Mitteilung zum Bauantrag für die Nutzungsänderung eines Garagengebäudes zu einem Bürogebäude in Engen-Neuhausen, Am Bahnhof, Flst.Nr. 489/1

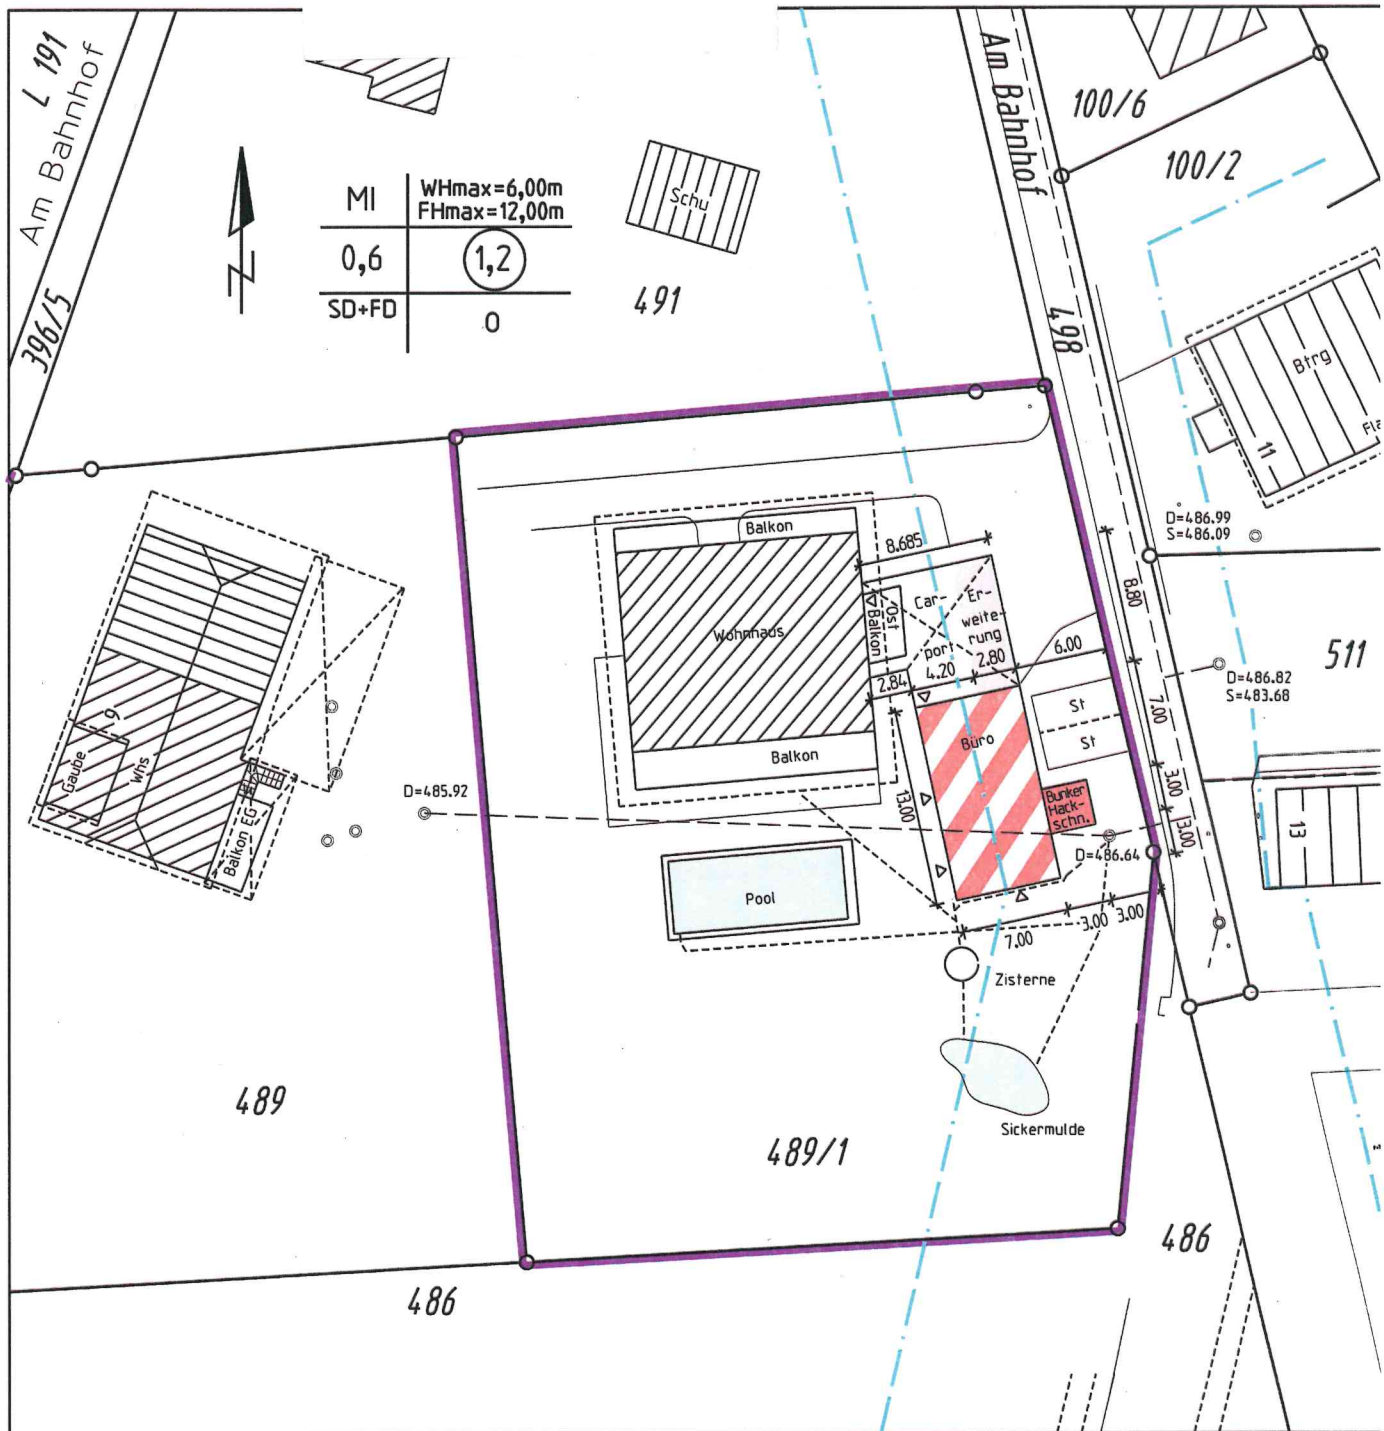
Geplant ist ein 13,00 x 7,00 m großes Garagengebäude als Büro um zu nutzen. Die GRZ und GFZ, Geschossigkeit und Firsthöhe werden mit der Baumaßnahme eingehalten. Das Garagengebäude hat das Baufenster nach Osten um etwa 4,00 m überschreiten und war als Flachdachgarage geplant.

Der geplanten Garage die vom eigenen Grundstück im Norden angefahren werden sollte, wurde zugestimmt da der Abstand im Osten noch 6,00 m bis zur Straße betragen hätte. Durch die Umnutzung würden 50% der Hauptnutzung des Gebäudes außerhalb des Baufensters liegen. Dies hätte bei weiteren Anträgen im Bereich des Bebauungsplans eine klare Folgewirkung. Vor diesem Hintergrund soll der Überschreitung nicht zugestimmt werden.

Der Befreiung für die Überschreitung des Baufensters mit 50% des Bürogebäudes wird nicht zugestimmt.
